**Consultation du public concernant la
demande d'enregistrement présentée
par la société ENROBÉS ACR
en vue de l'exploitation d'une
centrale d'enrobés à chaud
à ÉPUISAY**

**Sommaire du document
d'observations et de questions**

2.2 Justification du permis de construire (page 19)

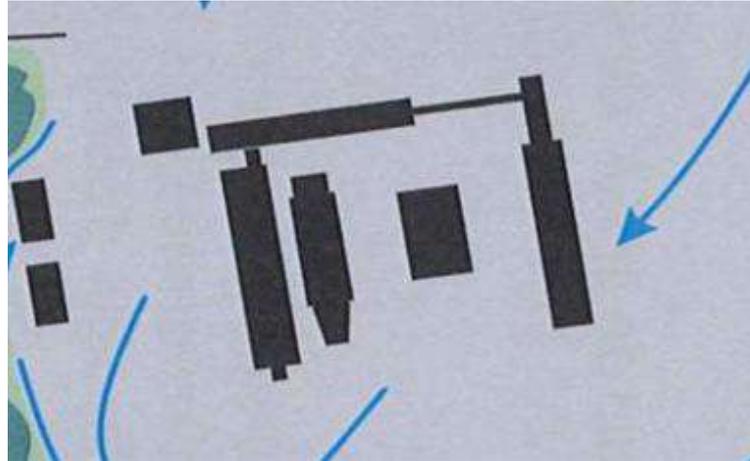
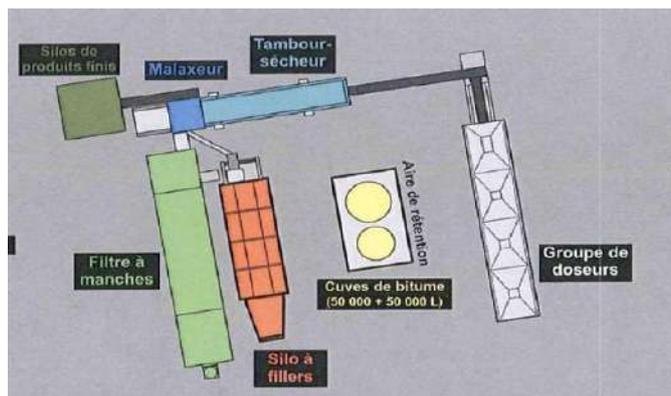
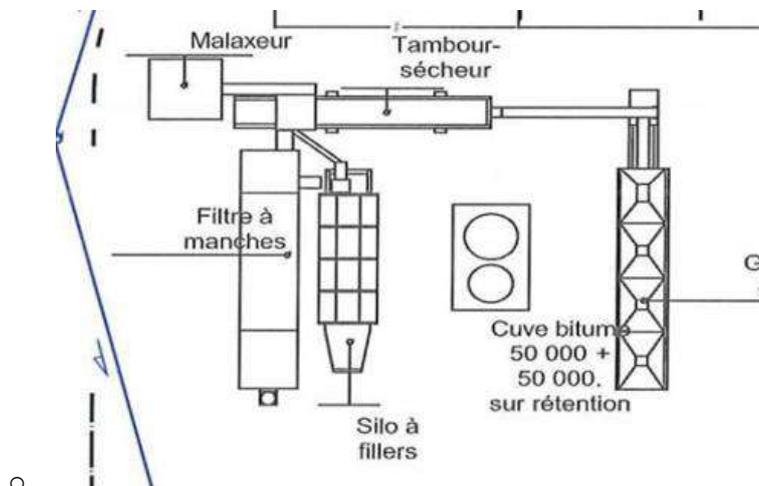
Sur ce document du Permis de Construire, en date du 06 juillet 2018, est précisée une surface de plancher autorisée de 25,70 m², surface qui devrait correspondre aux deux « *bungalows* ». [paragraphe 1.5 Matériel - dossier enregistrement en page 17].

Cette petite surface déclarée semble ne pas prendre en compte la nouveauté que « *L'installation complète sera sous bâtiment* » [paragraphe 4.7.8 illustration de l'installation prévue - dossier enregistrement en page 44 et 45] dont le dessin met en avant un bâtiment fermé, susceptible d'être déclaré dans un permis de construire.

- ne semble pas être prévue actuellement dans le permis de construire, ni dans les plans et encore moins dans des calculs de surface de ce permis de construire ;
- n'est pas prévu dans tous les plans fournis dans le dossier d'enregistrement :
 - Système de gestion des eaux de ruissellement [paragraphe 2.6.5 Gestion des eaux pluviales de la Z.A.de la Cousinière- dossier enregistrement en page 28]

Est-t-il normal que la demande d'enregistrement ne prenne pas en compte que partiellement que « *L'installation complète sera sous bâtiment* » ?

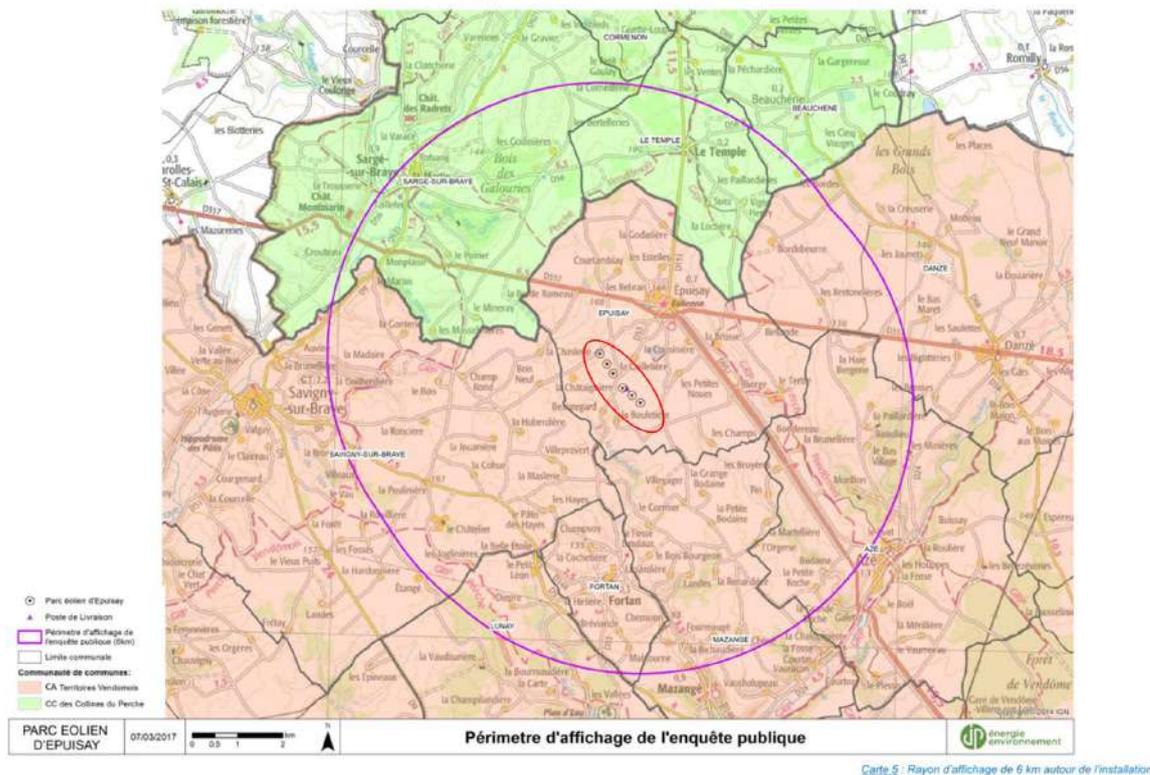
Il serait aussi intéressant de préciser que le futur projet est situé entre le projet d'un parc éolien et le village [document Parc Eolien Epuisay Volume 1A – en page 34 -

Est-ce que le projet du parc éolien pourrait influencer le projet de la centrale d'enrobés à chaud à Epuisay , notamment concernant les vents et les études de dispersion des polluants ?

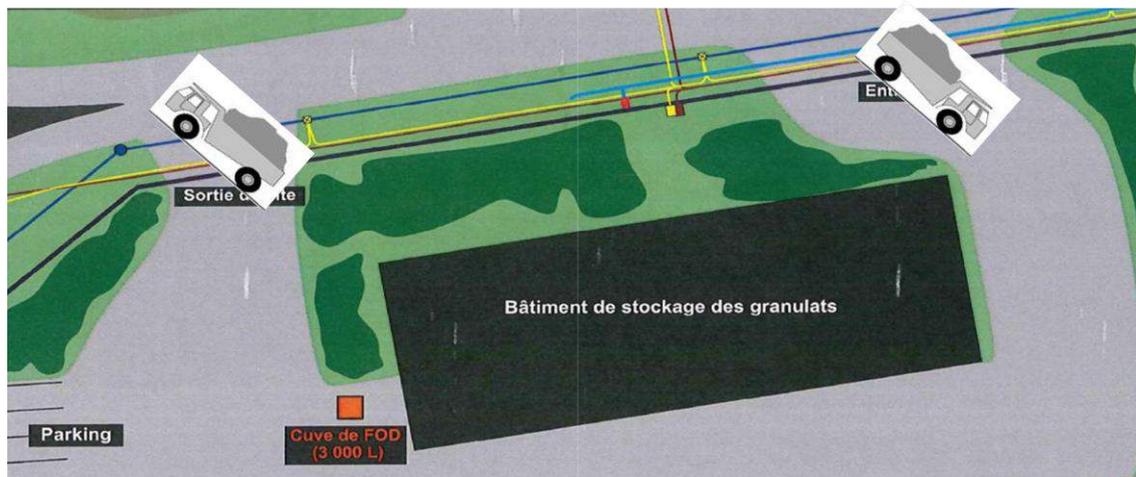
Les enlèvements par camion dans une usine d'enrobés à chaud ont un pic d'activité le matin, le plus tôt possible, afin de laisser le maximum de temps dans la journée pour acheminer et puis étendre l'enrobé.

Il n'est pas rare de voir des camions faire la queue devant la porte d'entrée de ce type d'usine d'enrobés à chaud, avant même son ouverture, pour essayer de passer dans les premiers.

Les camions en entrée du site (Plan des installations projetés - Demande d'enregistrement en page 32) vont probablement majoritairement venir de la droite en provenance du grand rond-point d'Épuisay.

Le fait de faire le tour, implique de passer devant l'habitation de la Métairie [paragraphe Plan des abords au 1 / 2 500 - dossier enregistrement en page 31] et aussi à proximité des maisons situées proches du cimetière.

Photo 1 : proximité de la pépinière, de l'église, des habitations du village et de l'éolienne classée.

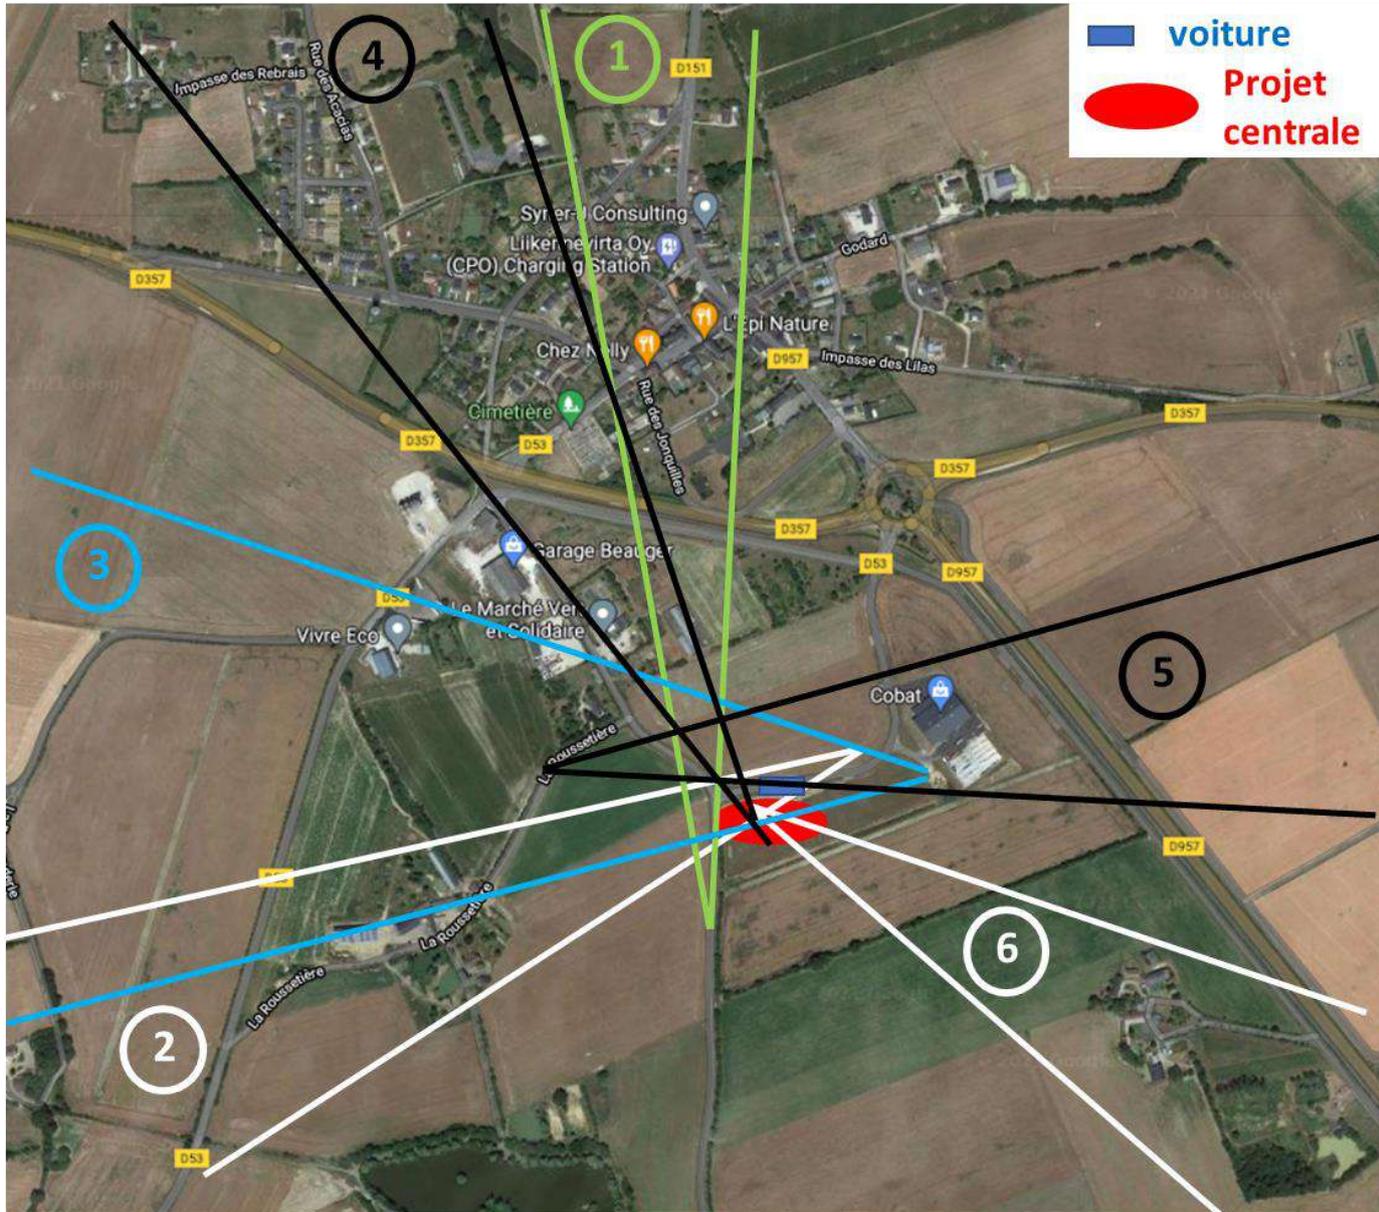
C'est de la manipulation du lecteur en orientant les images de telle manière que l'on ne voit pas les habitations, ni la pépinière, ni la proximité du village avec son église, ni son éolienne classée et ni son château d'eau.

Nous vous proposons les photographies suivantes pour donner un meilleur point de vue sur la visibilité. La voiture apparaissant dans certaines photos vous donnant un point de repère de l'échelle et du positionnement de la localisation du projet de centrale.

Sécurisation de l'alimentation en eau potable

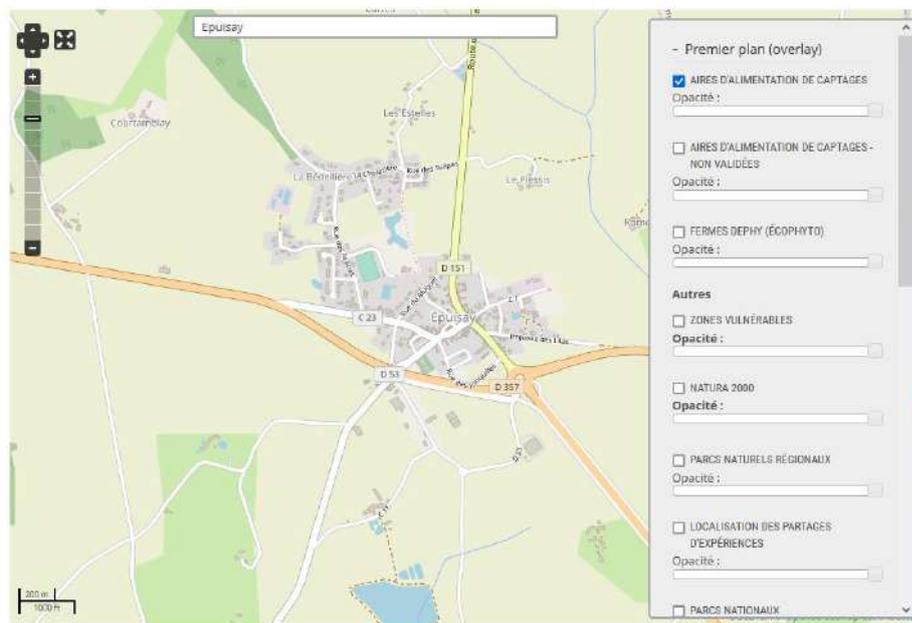
Se trouve une aire d'alimentation de captage à 320 m au sud-ouest du terrain de la centrale.

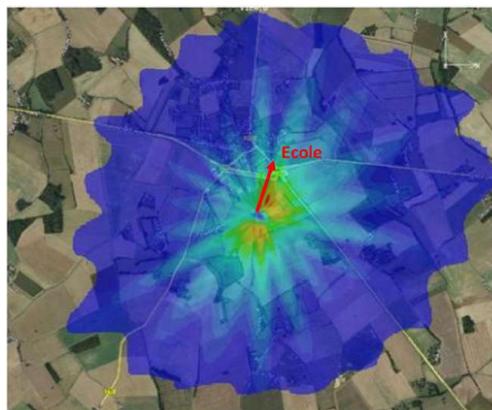
Ce serait beaucoup plus intéressant de communiquer a minima les détails de calculs de la hauteur de la cheminée et d'indiquer une complétude des sources d'émissions et comment celles-ci seront gérées dans les détails pour respecter les valeurs maximales.

Ainsi, l'implantation d'une cheminée de 15 m permettra une dispersion atmosphériques des rejets au-delà des parcelles cultivées par les exploitations agricoles de la commune ou encore les entreprises agroalimentaires environnantes.

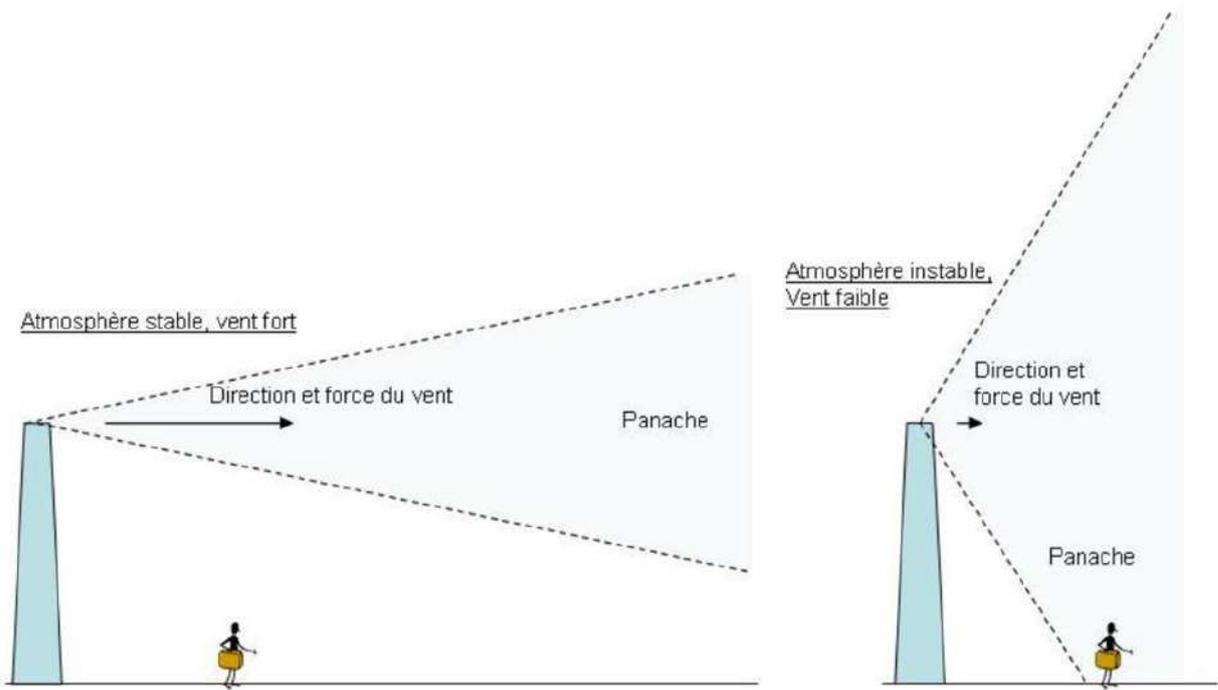
Est-ce que l'atmosphère a été considérée stable ou instable et selon quels scénarii et intensités?
